改善箇所説明図

改善の内容

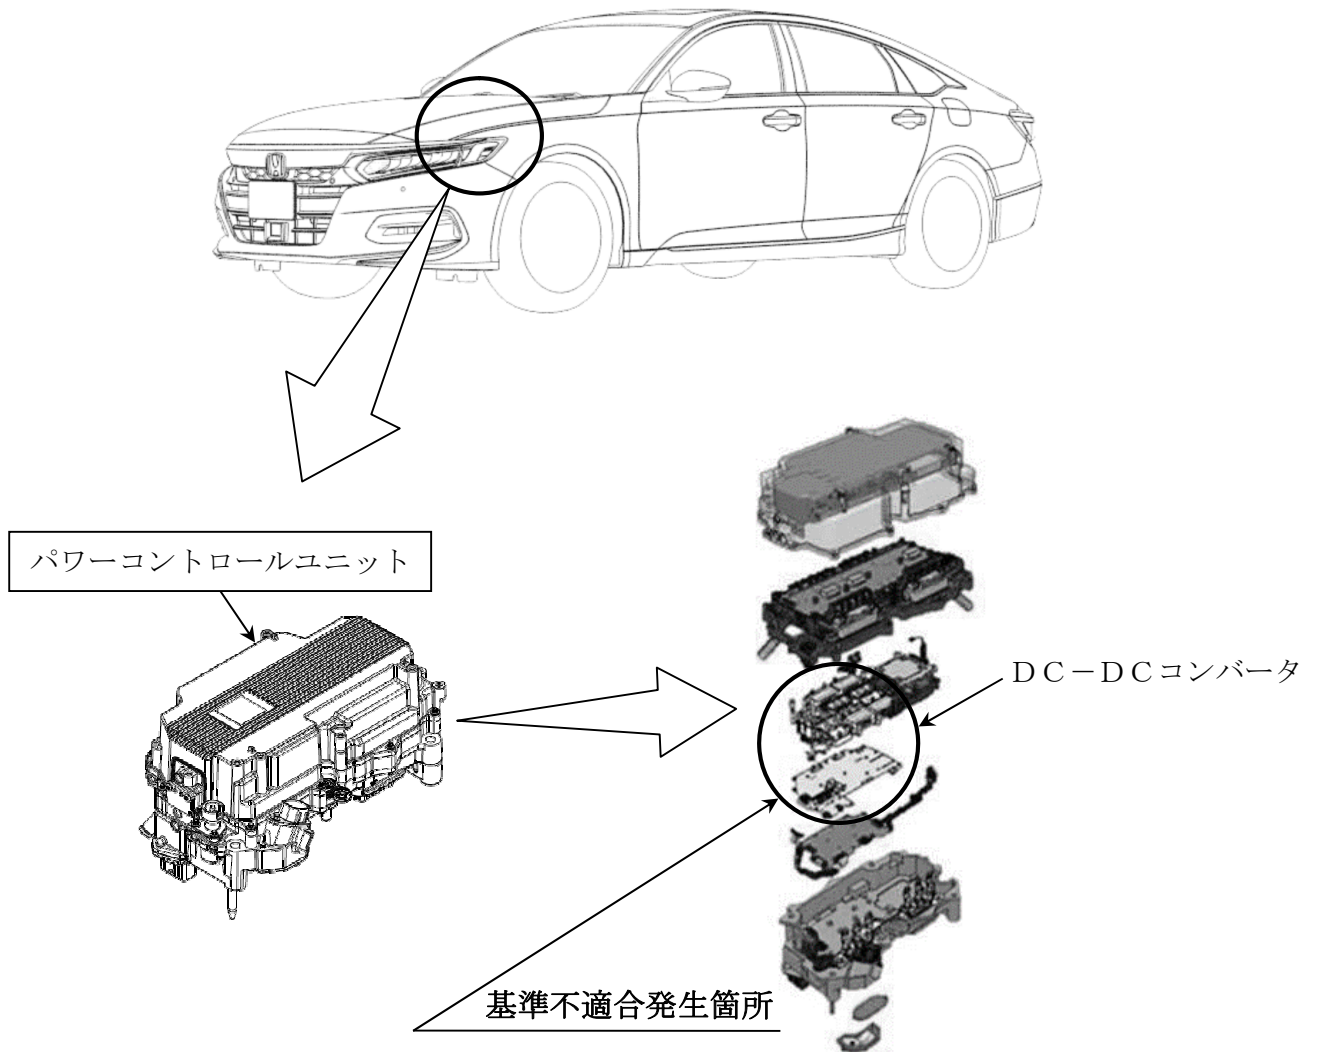
パワーコントロールユニットの電圧変換装置（DC-DCコンバータ）において、バッテリーへの供給電圧を制御する回路上の素子の製造管理が不適切なため、冷間始動後にフェールセーフモードへ移行して、バッテリーへの給電を停止することがある。そのため、バッテリーが充電不足となり、警告灯、警告表示が点灯し、走行不能となるおそれがある。

全車両、パワーコントロールユニット内の給電制御プログラムを対策プログラムに書き換える。

注： は書き換え部品を示す。

識別：運転者席側ドア上側ヒンジ上側ボルト頭部に黄色ペイントを塗布する。
